女川原子力発電所 2 号炉審査資料	
資料番号	02DS-4-1(改 1)
提出年月日	2023 年 8 月 23 日

女川原子力発電所 2 号炉
設置許可基準規則等への適合性について
(固体廃棄物処理系固化装置の固化材変更)

2023 年 8 月
東北電力株式会社

第5図 地下一階機器配置図

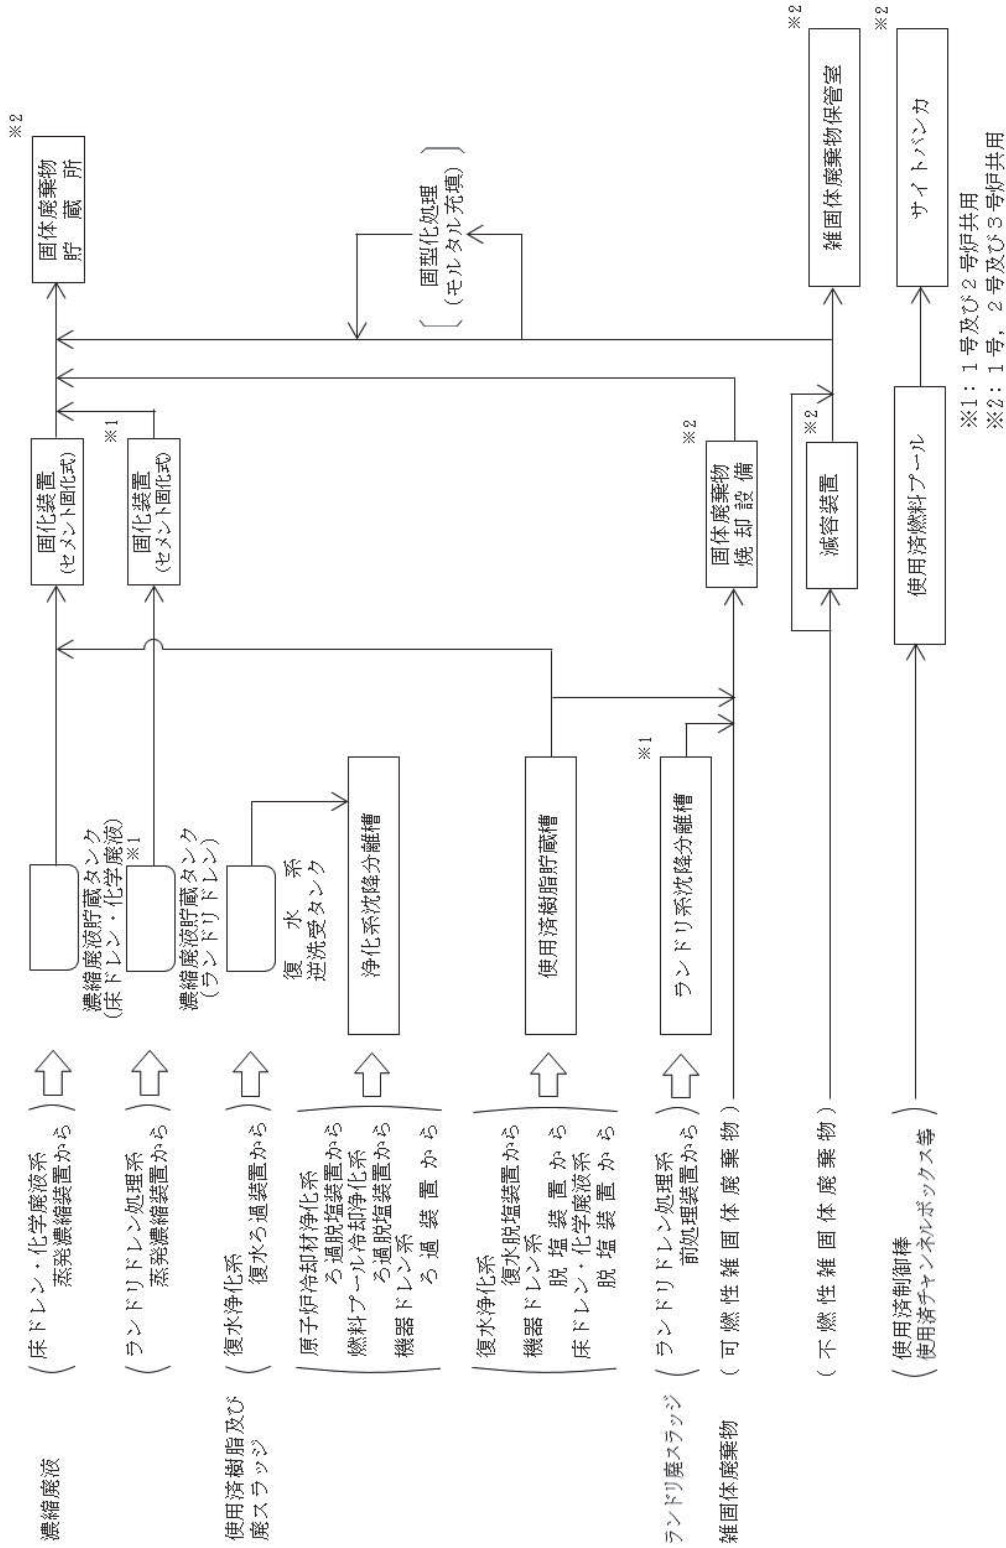
「第5図 地下一階機器配置図」を添付1のとおり変更する。

第 2.5-3 図 地下一階機器配置図

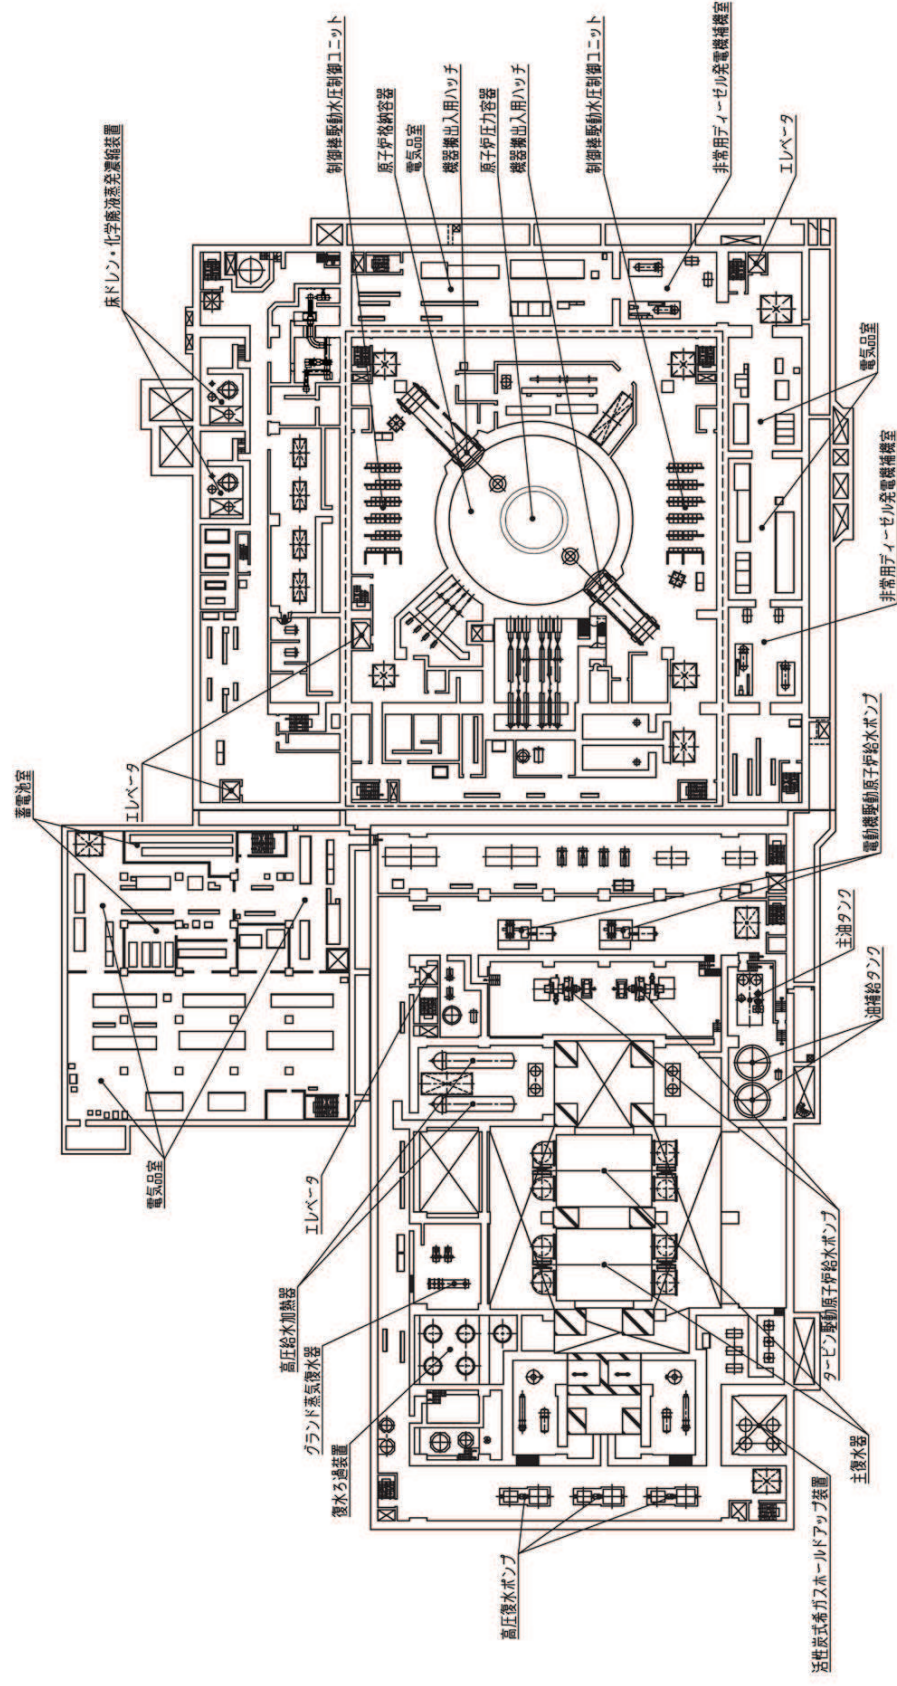
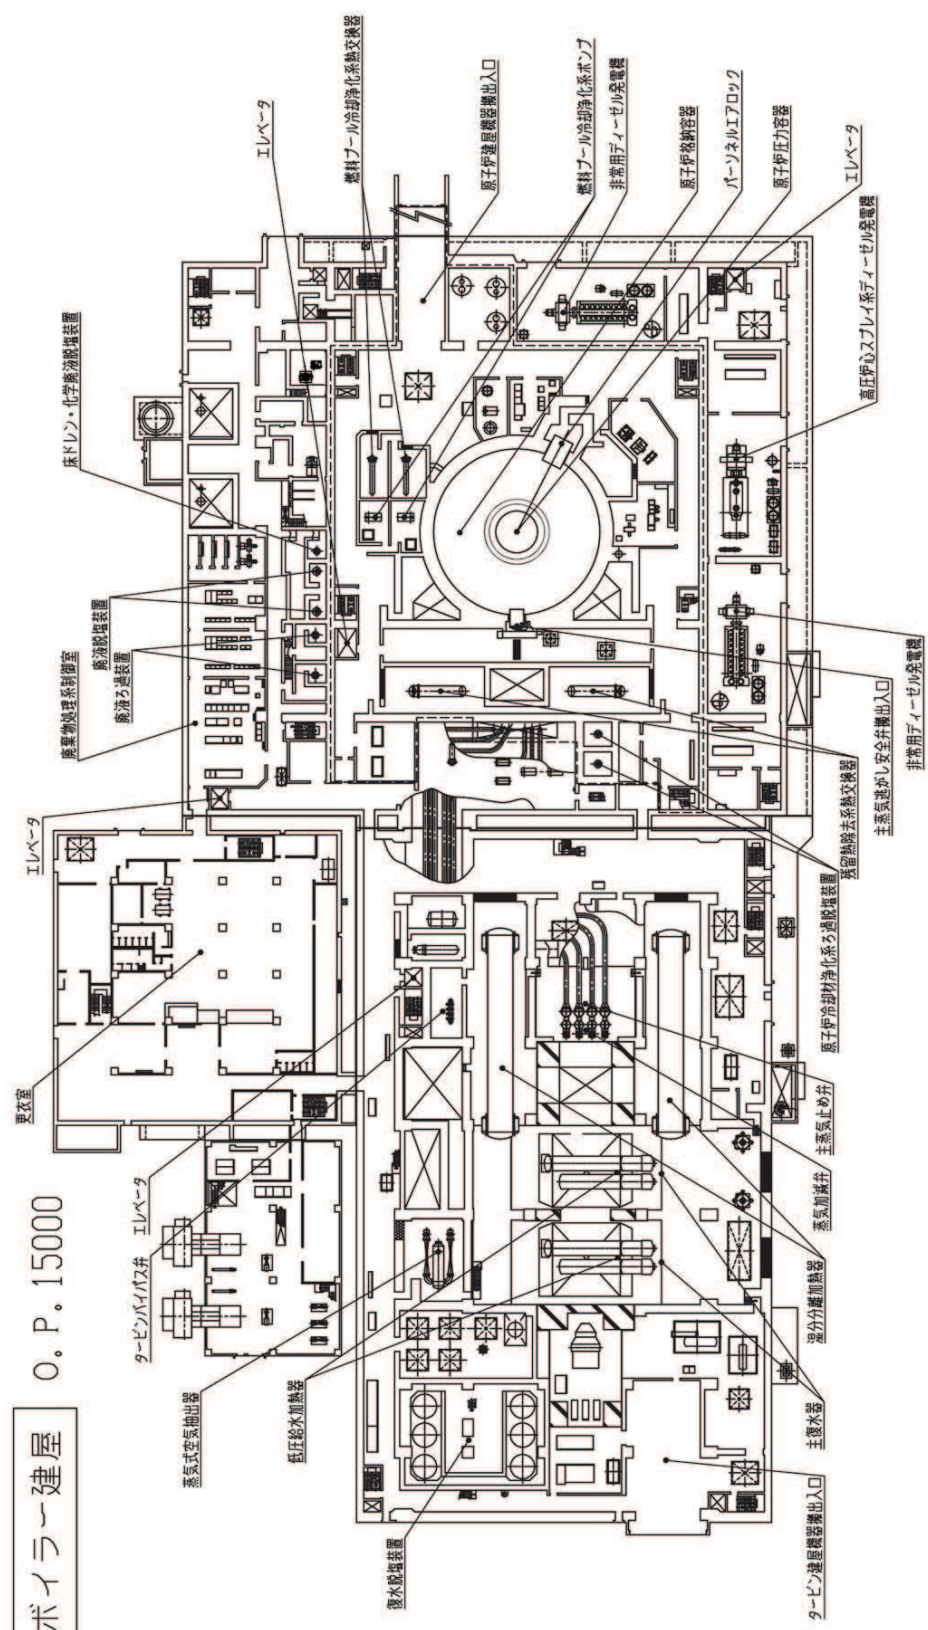
「第 2.5-3 図 地下一階機器配置図」及び「第 2.5-4 図 一階機器配置図」を以下のとおり変更する。

第 7.3-1 図 固体廃棄物処理系統概要図

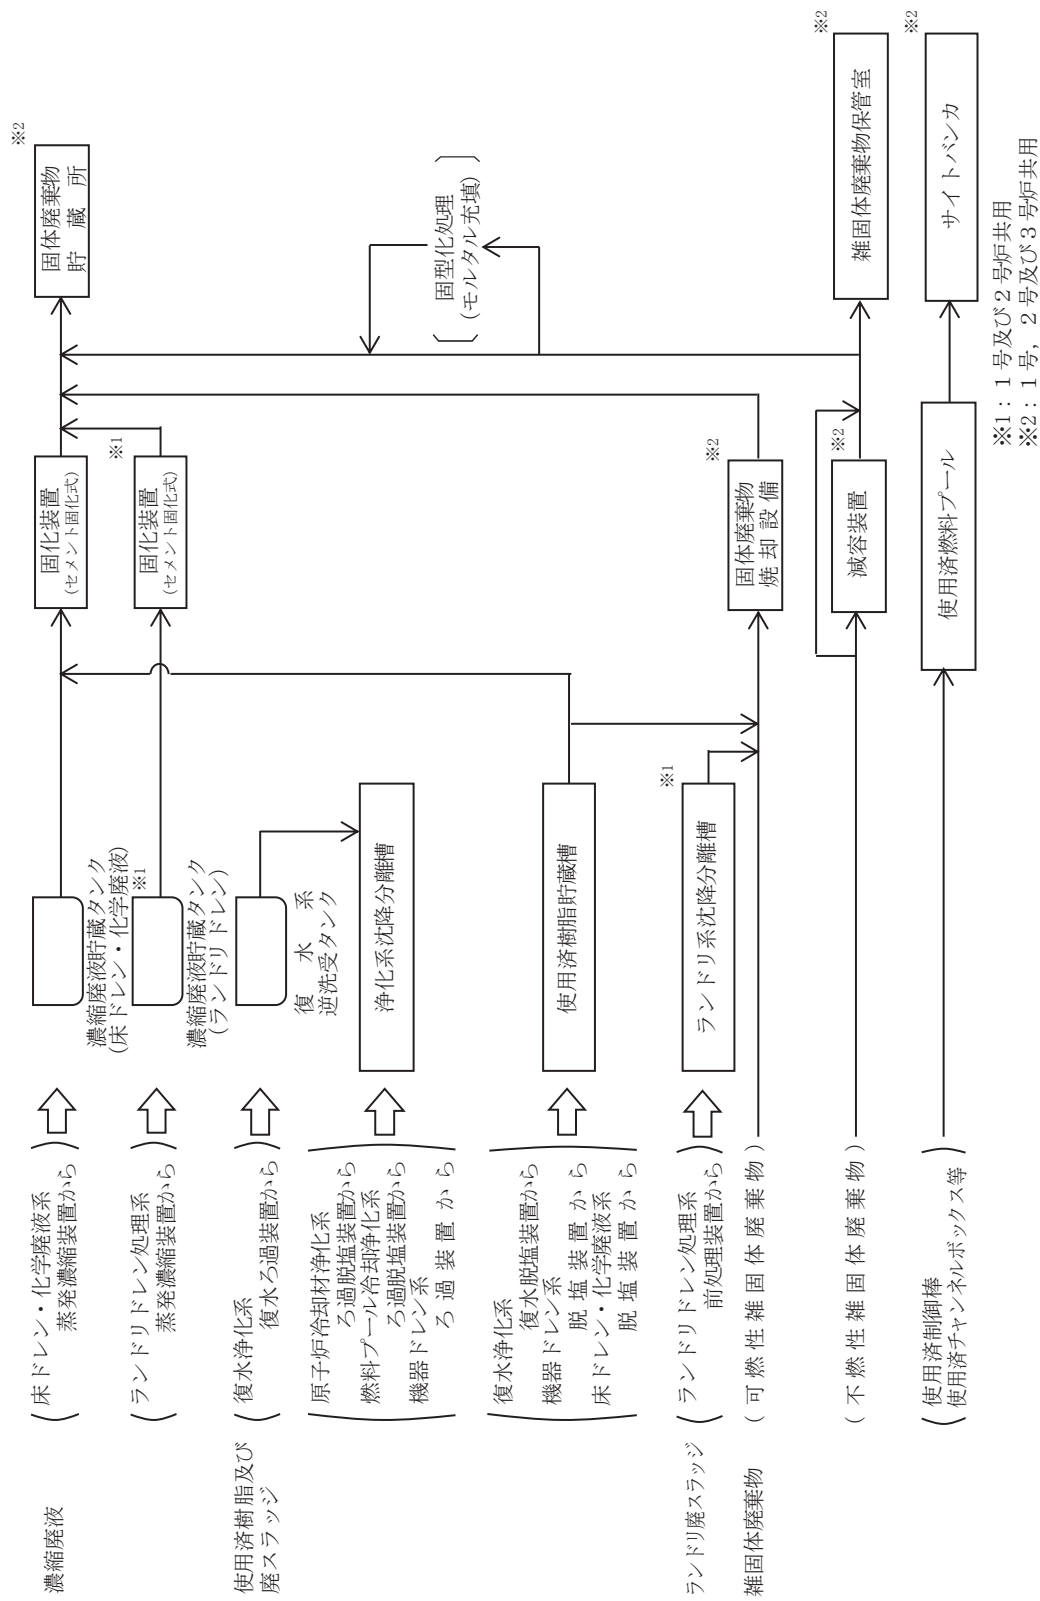
「第 7.3-1 図 固体廃棄物処理系系統概要図」を以下のとおり変更する。
